Objet : centrale photovoltaïque au sol à Villemoyenne, PC n° 010 419 D0004

Avis STECCLA

La demande de la société SAS TSE consiste en la création d'un parc solaire photovoltaïque sur la commune de Villemoyenne (AUBE) sous la forme de projet de centrale photovoltaïque au sol d'une puissance totale d'environ 8,70 MWc.

Carte du projet (issue du dossier)

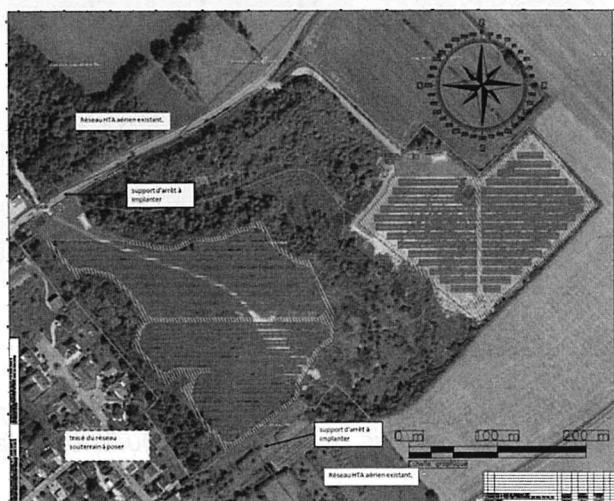
Le site d'implantation du projet est marqué par la forte présence de boisements avec deux axes routiers passant à proximité (RD28 et RD49b) ainsi que sur les franges de bourg de Villemoyenne.

Ce projet aura une hauteur de 4 mètres et des sensibilités avec des vues potentielles sont à envisager depuis les abords immédiats.

Photomontage n°2 : Perception depuis la sortie nord-est de Villemoyenne, au niveau de l'entrée du projet

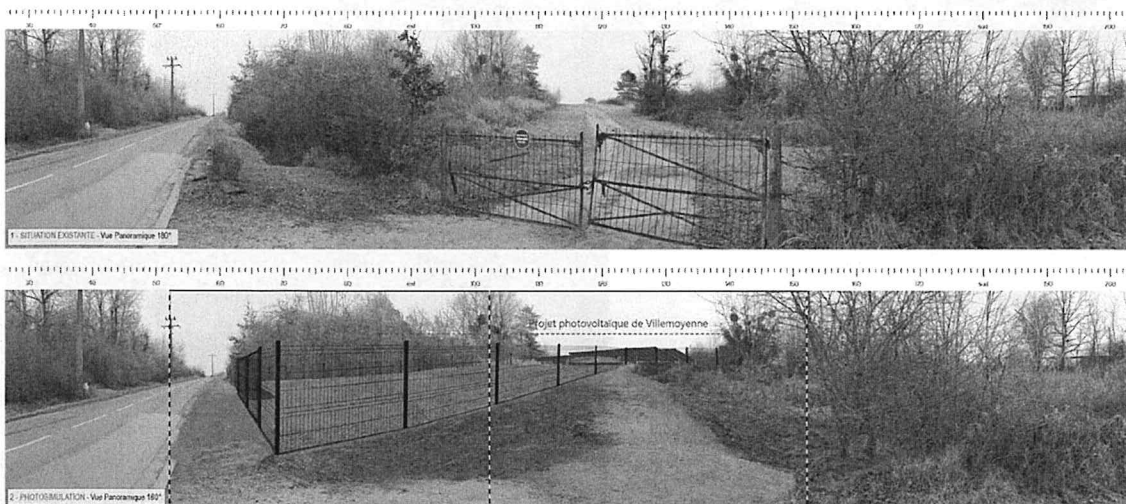
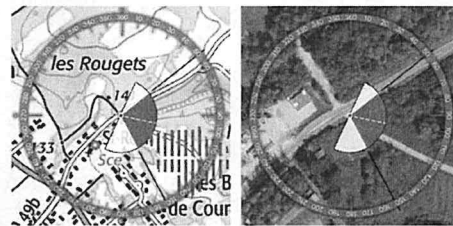
Deux axes routiers sont concernés par des visibilité avec le projet : la RD49b au nord du projet et la RD28 au sud. Le photomontage 2 est réalisé depuis la RD49b au niveau du chemin déjà en place. Le dossier indique que « Depuis ce point, la visibilité du projet est maximale depuis l'espace public. En effet, il s'agit de la zone de projet la plus proche de la départementale et du seul accès créé pour le projet. Celui-ci vient en limite de la route, sur un espace sans habitations et à côté d'un accès existant (et conservé). Il s'agit d'une séquence dynamique où les perceptions de l'utilisateur (qui se déplace sur l'axe routier) sont brèves et en mouvement. L'insertion du motif photovoltaïque est peu perceptible car les panneaux sont implantés à distance de la route. La clôture périphérique est l'élément le plus perceptible mais la modification de l'ambiance paysagère est relativement faible, bien que le motif anthropique soit plus présent. L'impact est qualifié de faible, quel que soit l'enjeu considéré. ».

aucune mesure de réduction. En effet, il considère qu'il s'agit « d'une séquence relativement brève et dynamique, où les usagers sont en mouvement rapide ». On ne peut partager cette analyse. En effet, ce projet viendra modifier le cadre de vie des habitants du secteur. En conséquence, l'impact doit être considéré comme moyen depuis cette partie de route. Afin de réduire l'impact du projet, il est demandé de conserver la partie boisée en bordure de route RD 49b, comme indiqué sur le photomontage ci-dessus. On peut noter également sur ce photomontage la couleur verte du poste de livraison en bordure de route ainsi que de la citerne.

Il est demandé pour l'ensemble des locaux techniques (citerne, poste de livraison, postes de transformation, local de maintenance) d'utiliser une couleur neutre allant du gris au brun (par exemple RAL 7006, 7013, 7022 ou 8019) et de finition mate. Le poste de transformation en bordure de la RD 49b sera habillé par un bardage bois afin de mieux se fondre dans cette partie boisée.

A noter également la clôture peu qualitative sur le photomontage. Il est demandé que la structure projetée des clôtures soit composée d'un grillage en acier galvanisé à maille large pour une certaine transparence visuelle et de poteaux bois permettant de retrouver une impression plus rurale et forestière.

- Conserver la partie boisée en bordure de route RD 49b, comme indiqué sur le photomontage2 (voir §3) Analyse sur le volet paysager)
- Pour l'ensemble des locaux techniques (citerne, poste de livraison, postes de transformation, local de maintenance), utiliser une couleur neutre allant du gris au brun (par exemple RAL 7006, 7013, 7022 ou 8019) et de finition mate. Le poste de transformation en bordure de la RD 49b sera habillé par un bardage bois afin de mieux se fondre dans cette partie boisée.
- La structure projetée des clôtures sera composée d'un grillage en acier galvanisé à maille large pour une certaine transparence visuelle et de poteaux bois permettant de retrouver une impression plus rurale et forestière.
